Hoogheemraadschap van
Delfland

ZAAKNUMMER
2020-004375
DOCUMENTNUMMER
D2020-02-004017
DELFT
24 februari 2020

ONDERWERP
Wijzigingsbesluit

Betreft: Verleggen leiding en realiseren tijdelijke omleidingsroute bij de Broekpolderweg te Vlaardingen.

*Detail uit de tekening
BAAK-UO-T-LG2-F04-SIT-00001
die behoort bij de
watervergunning 2019-007301.
De demping nabij de brug staat
hierop aangeduid met
"16 Dempen watergang".*

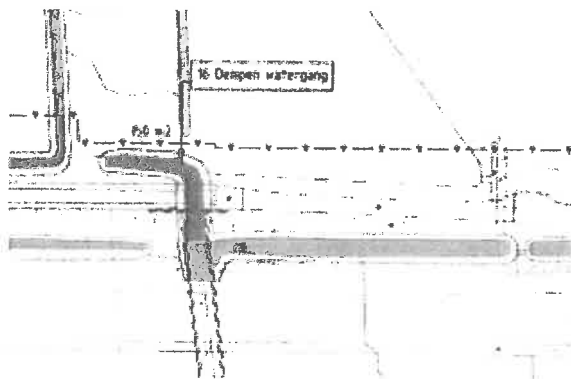
De aan te leggen leiding en de te verwijderen leiding kruisen de polderkade op twee locaties. Aan de oostzijde is het maaiveld verheeld waardoor de waterveiligheid is gewaarborgd. Aan de westzijde is het van belang dat de watergang nabij de brug in de Broekpolderweg is gedempt en de tijdelijke dam in de bermsloot tussen de A20 en de Broekpolderweg voldoende robuust wordt uitgevoerd om tijdens de uitvoering van het werk de scheiding tussen de polders te waarborgen. Voor de genoemde demping nabij de brug is op 5 juni 2019 aan BAAK EPCM v.o.f. de watervergunning 2019-007301 verleend.

- 3 De bestaande bekleding van de waterkering moet na de werkzaamheden volledig hersteld worden.
- 4 Voor aanvang van de werken moet de watergang nabij de brug in de Broekpolderweg volledig zijn gedempt zoals is opgenomen in de aan BAAK verleende vergunning
- 5 Tijdens de werkzaamheden moet het verkeer over de weg op de waterkering zodanig plaatsvinden, dat beschadiging van bermen en taluds wordt voorkomen.
- 6 Bij een weersverwachting van langdurige vorst, regen of droogte mogen geen werkzaamheden plaatsvinden in/bij waterkeringen.
- 7 Alle nazakkingen of zettingen van de waterkering die door het werk ontstaan, moeten worden hersteld.
